Kritik- und Forderungskatalog

zur geplanten Hinterlandanbindung der Fehmarnbeltquerung (FBQ) betreffend Planungsabschnitt Bereich 4 bei Oldenburg in Holstein

Oldenburg in Holstein, 07.01.2013

Bild 1: Aus: DB A1_LEP_S-H.pdf

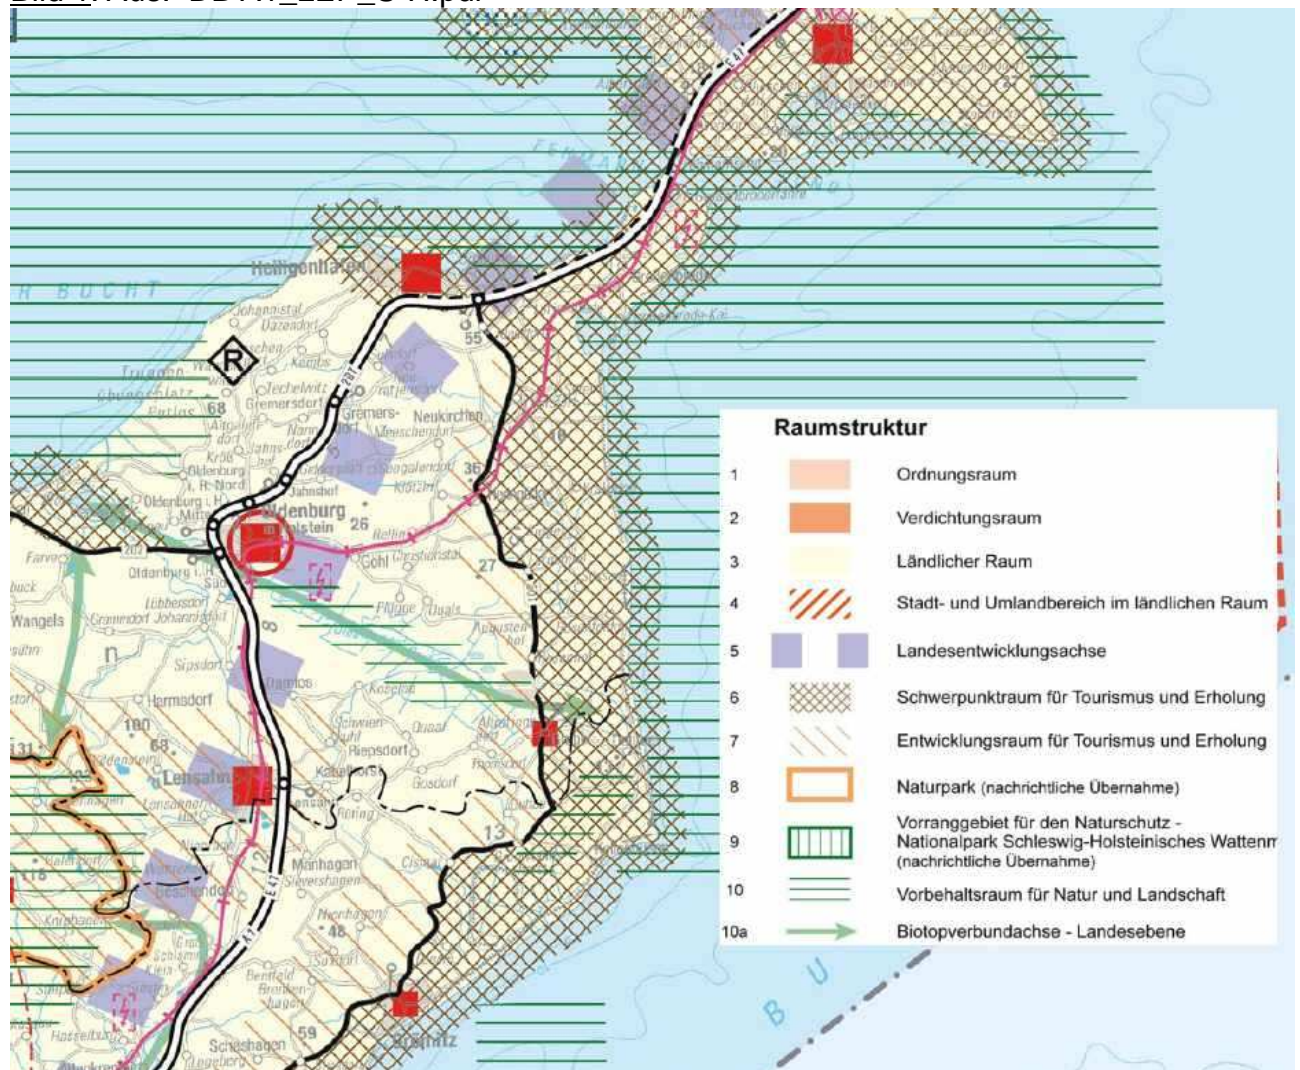
In Anlehnung an den vorgegebenen Planungskorridor schlägt die DB AG für das Raumordnungsverfahren (ROV) als Vorzugsvariante eine südöstliche Umfahrung Oldenburgs durch das Oldenburger Bruchgebiet (im Folgenden als „Bruch-Trasse“ bezeichnet) vor, die bei der Besiedlung „Hohelieth“ beginnend auf einer Länge von rund 3 km unmittelbar an der nördlichen Grenze des Naturschutzgebietes (NSG) „Oldenburger Bruch“ entlang führt, sich dem Wohnviertel „Oldenburg-Lankenkoppel“ bis auf 150 m nähert, um im weiteren nordöstlichen Fortlauf bei der Gemeinde Göhl in die alte Bestandstrasse tangential einzulaufen (Bild 1, Bild 2, Bild 3, Bild 4).

Zu monieren ist darüber hinaus, dass die DB AG für ihre Vorzugstrasse mit südöstlicher Umfahrung Oldenburgs neben der eingezeichneten stadtseitigen Lärmschutzmaßnahme (Bild 1, Bild 2) keine entsprechende Maßnahme auf Bruchseite vorgesehen hat. Ohne Lärmschutz auf Bruchseite würde das gesamte Naherholungs- und Naturschutzgebiet mit seiner schützenswerten Fauna und Flora aufgrund des Trassenbogens aus drei Himmelsrichtungen permanent durch Lärm bedröhnt werden.

Bild 3: Aus 41_SG_Mensch_2_neu.pdf und 41_SG_Mensch_3.pdf

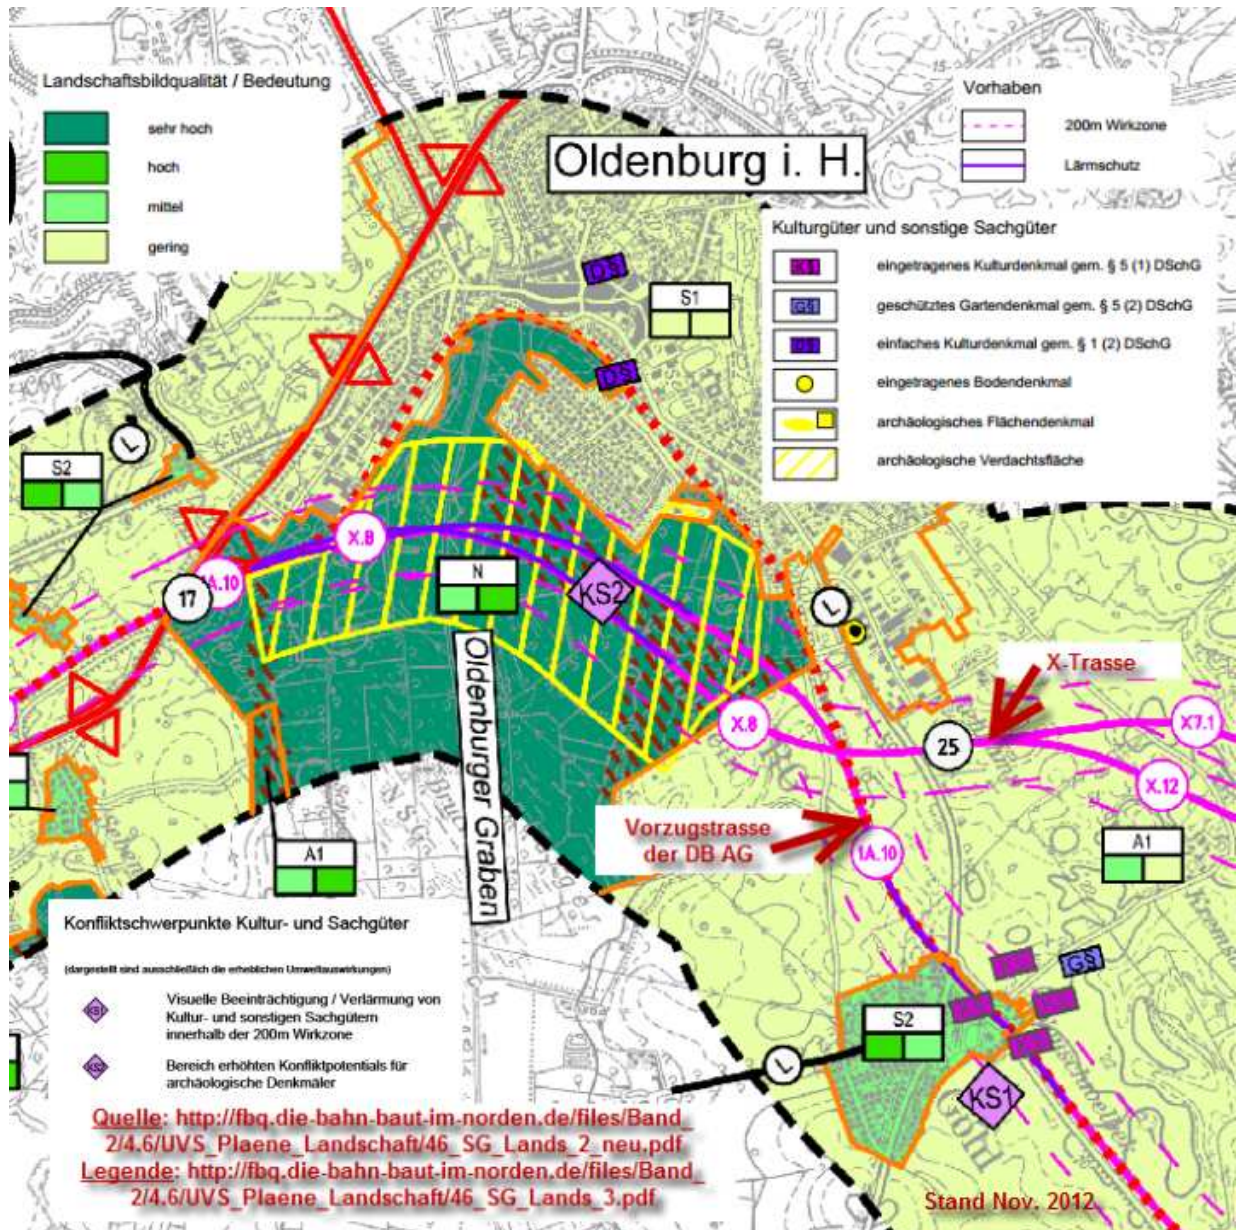
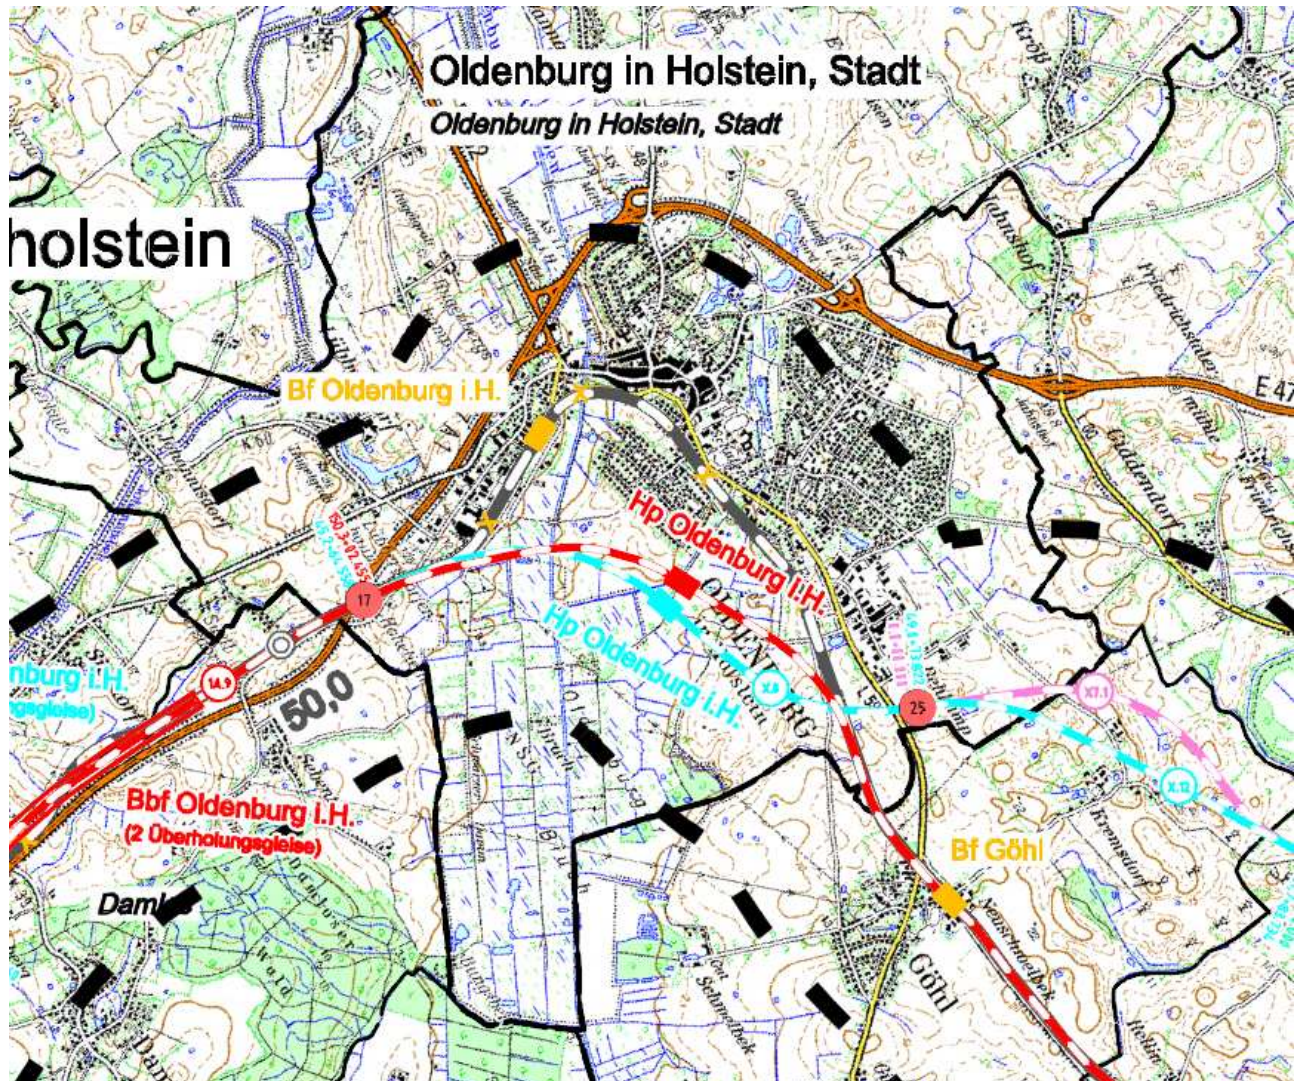
- e) Archäologie:
Eine Trasse durch das Oldenburger Bruch-Gebiet würde zwangsläufig durch eine „archäologische Verdachtsfläche“ verlaufen (Sondergutachten des Archäologischen Landesamtes S.-H., 2012), in dem auch ein Bereich („Kleiner Berg am Milchdamm“) mit dem Grading-Kürzel „KS2“ bezeichnet ist (Bild 3). Lt. Gutachten sind im Bereich des Oldenburger Grabens „überwiegend endmeso- und neolithische Siedlungen mit herausragenden Erhaltungsbedingungen für organische Funde bekannt“. Eine Trassenführung durch dieses Gebiet mit hier notwendigen massiven Erdbewegungen (Hochwasser-Dammbauwerk) würde die laufenden und geplanten Forschungen zur Aufklärung von Ansiedlungen sowie zur Standortbestimmung des ehemaligen „Hafens Starigard“ vermutlich nachhaltig behindern.

Der geplante, große Trassenbogen südlich von Oldenburg

- ⤴ führt durch ein Gebiet mit höchster Landschaftsbildqualität,
- ⤴ führt durch einen „archäologischen Verdachtsraum“, der zudem bereits ein eingetragenes Kulturdenkmal enthält („Kleiner Berg“) und
- ⤴ der Trassenbogen soll nur stadtsseitig mit einer schlichten Lärmschutzwand abgeschirmt werden, wird also das Bruch offen beschallen und das Naherholungsgebiet somit durch permanenten Lärm vollständig entwidmen.

Niemand käme auf die Idee, z.B. mitten durch das Wattenmeer eine solche Trasse zu bauen. Das Oldenburger Bruch stellt für unsere Stadt und die gesamte Region ein vergleichbares Wertgut dar, das in der heutigen Form erhalten werden muss.

Bild 8: Drohende Einkesselung Oldenburgs mit Lärmschutzanlagen

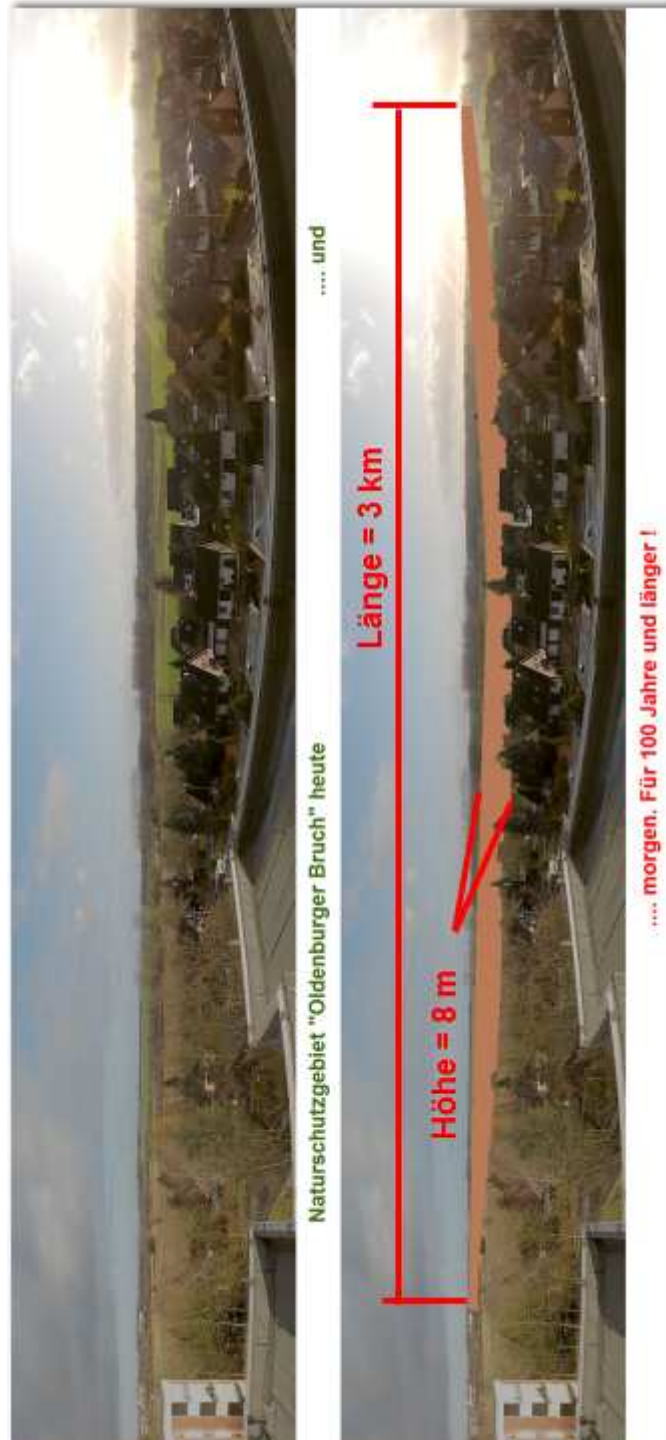
- a) Lärmschutz:
Die Stadt Oldenburg ist derzeit bereits durch die bestehenden Lärmschutzmaßnahmen gegen den Straßenlärm von der BAB A1 im Westen und Norden belastet. Eine Bahntrasse auf der gegenüberliegenden Seite der Stadt im Süden und Osten würde zu einer „Einkesselung“ der Stadt Oldenburg mit Schallschutzbauwerken auf 75 % des gesamten Ortsumfanges führen (Bild 8). Dies ist in keinem Fall zu akzeptieren.

Drohende Einkesselung Oldenburgs durch den jetzt geplanten bis zu 10 Meter hohen Lärmschutzwall im Süden Oldenburgs, ausgeführt als Hochwasserdamm mit aufgesetzter, lediglich stadtseitiger Lärmschutzwand.

Aufgrund des in Ostholstein typischen, lärmtragendes Windes wird die nach oben offene Lärmschutzwand negativ landschaftsbildprägend und vorallem weitestgehend wirkungslos sein.

Das Naturschutzgebiet soll gar keinen Lärmschutz erhalten und wird demzufolge durch den großen Trassenbogen permanent und ungedämpft bedröhnt werden.

Ein Tunnelung der Trasse scheidet nach Aussage der DB AG im Süden Oldenburgs aus.
